PROCÈS-VERBAL DE LA SÉANCE ORDINAIRE DU COMITÉ CONSULTATIF D'URBANISME DE LA VILLE DE SUTTON

DATE ET HEURE: 28 mai, 18h30

CONSIDÉRANT les plans de construction, version datée du 9 avril 2026, par design *Élitek architecture*;

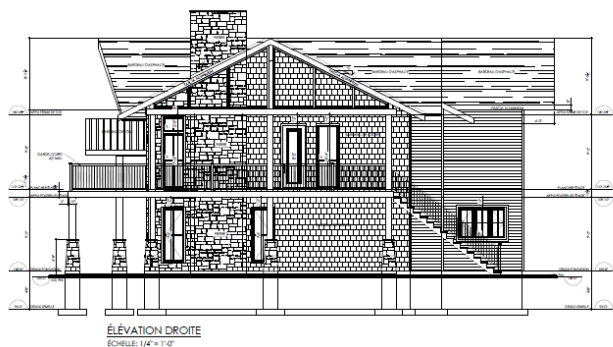
CONSIDÉRANT QU'il y a lieu de mieux calibrer les matériaux de parement extérieur afin d'assurer une meilleure cohérence architecturale entre les différentes façades;

CONSIDÉRANT QU'il est également souhaitable de diminuer la dimension des plots de maçonnerie soutenant les colonnes de bois du balcon avant afin d'alléger l'apparence de la façade et d'améliorer la qualité architecturale du projet;

DE RECOMMANDER de mieux calibrer les matériaux de revêtement afin d'atténuer l'effet de façadisme du projet et de réduire la dimension des plots de maçonnerie soutenant les colonnes de bois du balcon avant afin d'alléger l'apparence de la façade.

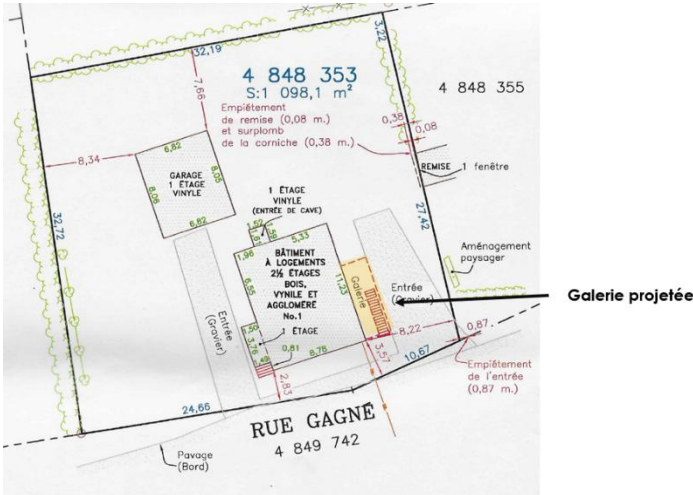
CONSIDÉRANT QUE le projet révisé est accompagné d'un document argumentaire présentant trois options, dont l'option 3 prévoyant la reconstruction des escaliers selon une configuration et des dimensions se rapprochant de la situation existante;

CONSIDÉRANT QUE l'option 3 répond le mieux aux objectifs et aux critères d'analyse applicables et qu'il y a lieu que celle-ci soit celle retenue;

CONSIDÉRANT QU'il est souhaitable que l'ensemble des garde-corps et des poteaux soient peints de la même couleur que le parement extérieur du bâtiment principal existant;

CONSIDÉRANT QUE dans un souci de traitement architectural, il est recommandé que le garde-corps présente un dégagement en partie basse sans prolongement des barreaux jusqu'au plancher;

D'APPROUVER l'option 3 de la demande de plan d'implantation et d'intégration architecturale (PIIA) relative au remplacement d'une galerie sur le lot 4 848 353, sis au 1, rue Gagné sous réserve que l'ensemble des garde-

corps et des poteaux soient peints de la même couleur que le parement extérieur existant.

DE RECOMMANDER d'envisager le dépôt d'une quatrième option dans laquelle l'escalier serait déplacé vers la droite, de manière à ne plus être situé sous le balcon, mais plutôt à côté de celui-ci afin de mieux répondre aux enjeux d'intimité et de permettre d'ajouter de l'espace au balcon.

DE RECOMANDER que le garde-corps présente un dégagement en partie basse sans prolongement des barreaux jusqu'au plancher.
